Produto	MOTOR B4T 5,5 CX	015/2010
Assunto	Fechamento furo carburador de bóia	01/07/2009

**CARBURADOR**

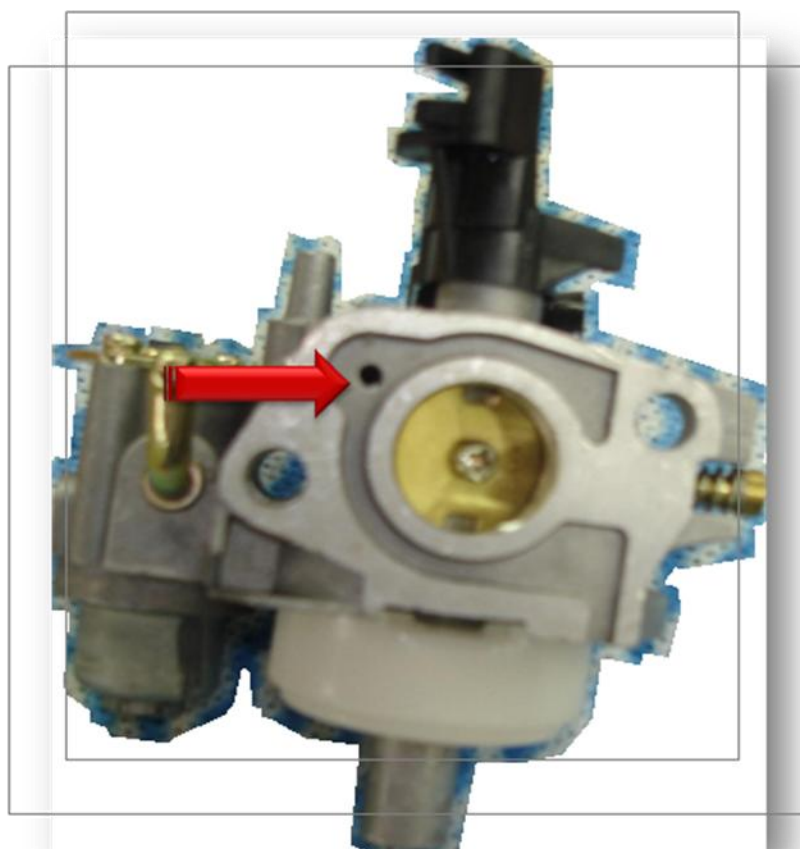
Caso ocorra um pequeno vazamento de combustível nos motores produzidos com carburador de bóia (flutuador), é necessário fechar o furo indicado na figura abaixo.
